**Conseil économique et social**

Commission économique pour l'Europe**Comité d'administration de l'ADN****Accord européen relatif au transport international des
marchandises dangereuses par voies de navigation
intérieures (ADN)****Projet d'amendements au Règlement annexé à l'ADN¹**

À sa douzième session (31 janvier 2014), le Comité d'administration de l'ADN a prié le secrétariat de préparer une liste récapitulative de tous les amendements qu'il a adoptés pour entrée en vigueur le 1er janvier 2015 afin qu'ils puissent faire l'objet d'une proposition officielle conformément à la procédure de l'article 20 de l'ADN. La notification devra être diffusée au plus tard le 1er juillet 2014 en mentionnant la date prévue d'entrée en vigueur du 1er janvier 2015 (voir ECE/ADN/26, paragraphe 14).

Figure 3.4.7.1

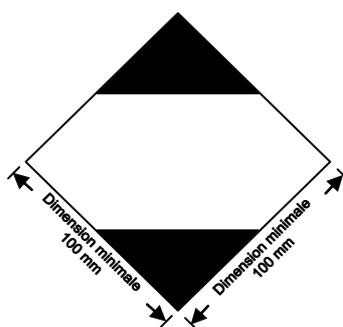
3.4.7 et 3.4.8 Modifier pour lire comme suit:

3.4.7.1 Les colis contenant des marchandises dangereuses en quantités limitées doivent porter le marquage représenté à la figure 3.4.7.1, sauf pour le transport aérien:

3.4.7.2 Si les dimensions du colis l'exigent, les dimensions extérieures minimales indiquées à la figure 3.4.7.1 peuvent être réduites jusqu'à un minimum de 50 mm x 50 mm à condition que le marquage reste bien visible. L'épaisseur minimale de la ligne formant le carré peut être réduite à un minimum de 1 mm.

Figure 3.4.8.1

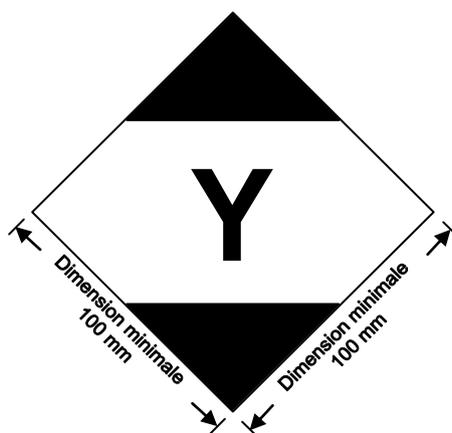
3.4.8.1 Les colis contenant des marchandises dangereuses emballées conformément aux dispositions du chapitre 4 de la partie 3 des Instructions techniques de l'OACI peuvent porter le marquage représenté à la figure 3.4.8.1 pour certifier la conformité avec les présentes dispositions:

3.4.8.2 Si les dimensions du colis l'exigent, les dimensions minimales extérieures représentées à la figure 3.4.8.1 peuvent être réduites jusqu'à un minimum de 50 mm x 50 mm, à condition que le marquage reste bien visible. L'épaisseur minimale de la ligne formant le carré peut être réduite à un minimum de 1 mm. Le symbole «Y» doit respecter approximativement les proportions représentées à la figure 3.4.8.1.»

Figure 3.5.4.2

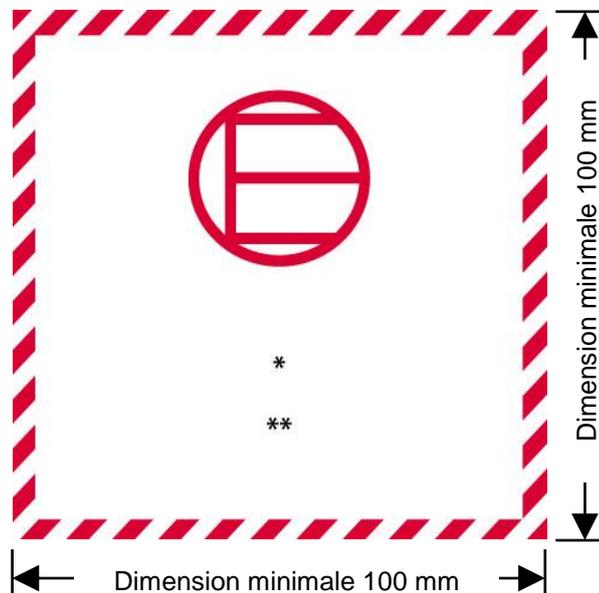
3.5.4.2 Modifier pour lire comme suit:

«3.5.4.2 *Marque désignant les quantités exceptées*

Figure 5.2.2.2.1.1

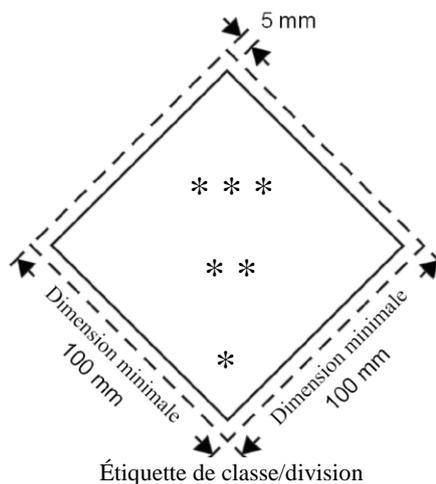
5.2.2.2.1.1 Modifier pour lire comme suit:

«5.2.2.2.1.1 Les étiquettes doivent être conçues comme l'indique la figure 5.2.2.2.1.1.

5.2.2.2.1.1.2 L'étiquette doit avoir la forme d'un carré posé sur un sommet (en losange). Les dimensions minimales doivent être de 100 mm x 100 mm et l'épaisseur minimale de la ligne formant le carré doit être de 2 mm. La ligne intérieure doit toujours être parallèle au bord de l'étiquette et s'en trouver distante de 5 mm. La ligne tracée à l'intérieur de la moitié supérieure de l'étiquette doit être de la même couleur que le symbole, et la ligne tracée à l'intérieur de la moitié inférieure doit être de la même couleur que le numéro de la classe ou de la division qui figure dans le coin inférieur. Lorsque les dimensions ne sont pas

Figure 5.3.1.7.1

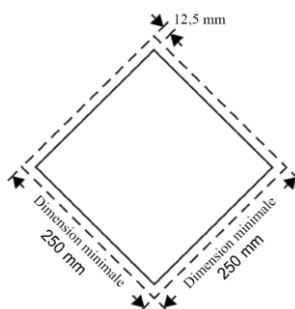
5.3.1.7.1 Modifier pour lire comme suit:

«5.3.1.7.1 Sauf en ce qui concerne la classe 7, comme indiqué au paragraphe 5.3.1.7.2 et, en ce qui concerne la marque «matière dangereuse pour l'environnement», comme indiqué au 5.3.6.2, une plaque-étiquette doit être conçue de la manière indiquée à la figure 5.3.1.7.1.

Les dimensions minimales doivent être de 250 mm x 250 mm (jusqu'au bord de la plaque-étiquette). Elle doit être parallèle au bord de la plaque-étiquette et s'en trouver distante de 12,5 mm. Le symbole et la ligne tracée à l'intérieur de la plaque-étiquette doivent être de la même couleur que l'étiquette de la classe ou de la division dont font partie les matières dangereuses en question. Le symbole/chiffre correspondant à la classe ou à la division doit être placé et proportionné conformément aux prescriptions respectives du paragraphe 5.2.2.2 pour les matières dangereuses en question. La plaque-étiquette doit porter le numéro de la classe ou de la division (et pour les matières de la classe 1, la lettre correspondant au groupe de compatibilité) des matières dangereuses en question, de la manière prescrite au paragraphe 5.2.2.2 pour l'étiquette correspondante, la hauteur des caractères ne devant pas être inférieure à 25 mm. Lorsque les dimensions ne sont pas spécifiées, tous les éléments doivent respecter approximativement les proportions représentés.».

Figure 5.3.3

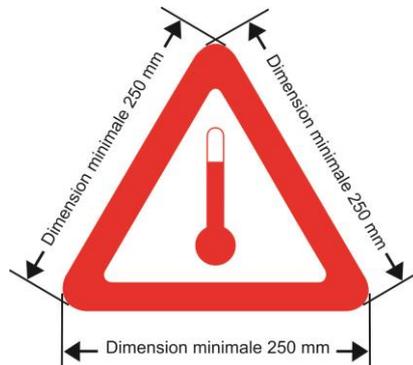
5.3.3 Modifier pour lire comme suit:

Les véhicules-citernes, wagons-citernes, conteneurs-citernes, citernes mobiles, véhicules spéciaux, wagons spéciaux ou conteneurs spéciaux ou véhicules spécialement équipés, wagons spécialement équipés ou conteneurs spécialement équipés, contenant une matière qui est transportée ou présentée au transport à l'état liquide à une température égale ou supérieure à 100 °C ou à l'état solide à une température égale ou supérieure à 240 °C, doivent porter de chaque côté dans le cas des wagons, de chaque côté et à l'arrière dans le cas de véhicules, et de chaque côté et à chaque extrémité dans le cas de conteneur, conteneurs-citernes ou citernes mobiles, la marque représentée à la figure 5.3.3.

Figure 5.5.2.3.2

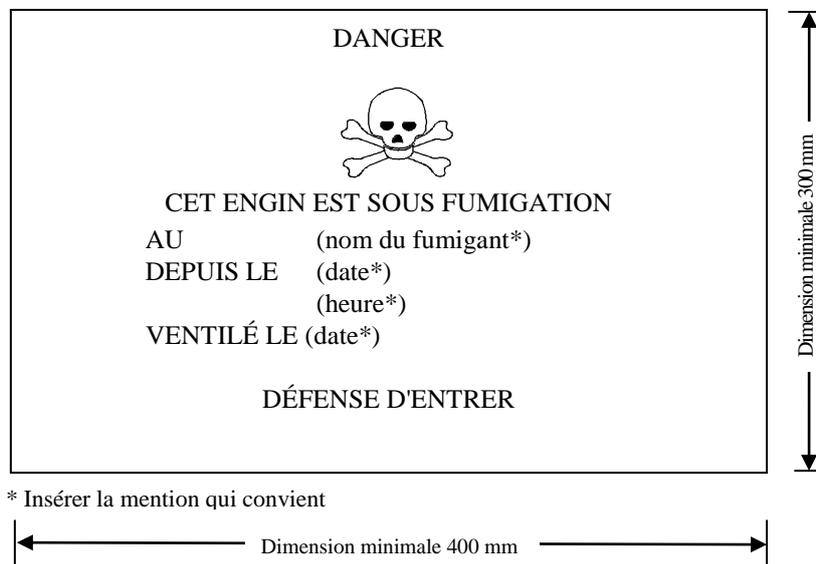
Modifier le paragraphe 5.5.2.3.2 et la marque de mise en garde pour les engins sous fumigation pour lire comme suit:

«5.5.2.3.2 La marque de mise en garde pour les engins sous fumigation doit être conforme à celle qui est représentée à la figure 5.5.2.3.2.

Figure 5.5.3.6.2

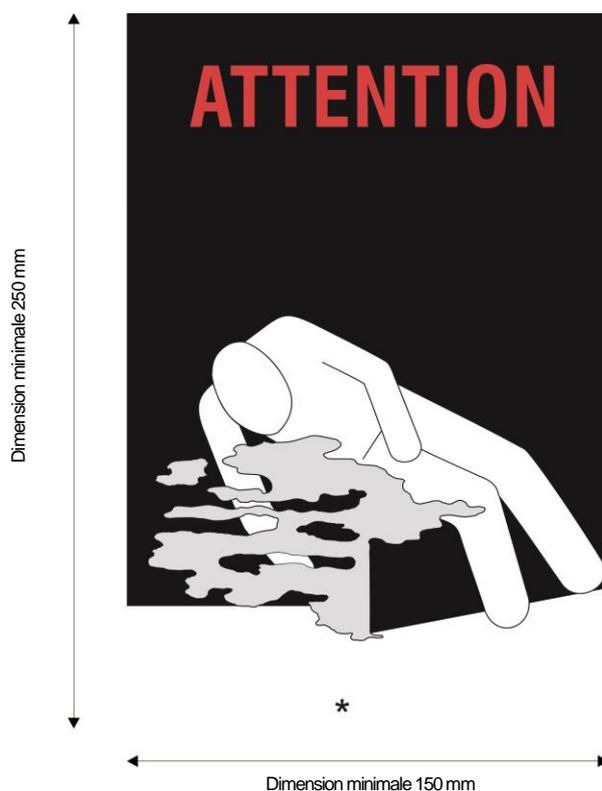
5.5.3.6.2 Modifier pour lire comme suit:

«5.5.3.6.2 La marque de mise en garde doit être conforme à celle qui est représentée à la figure 5.5.3.6.2.
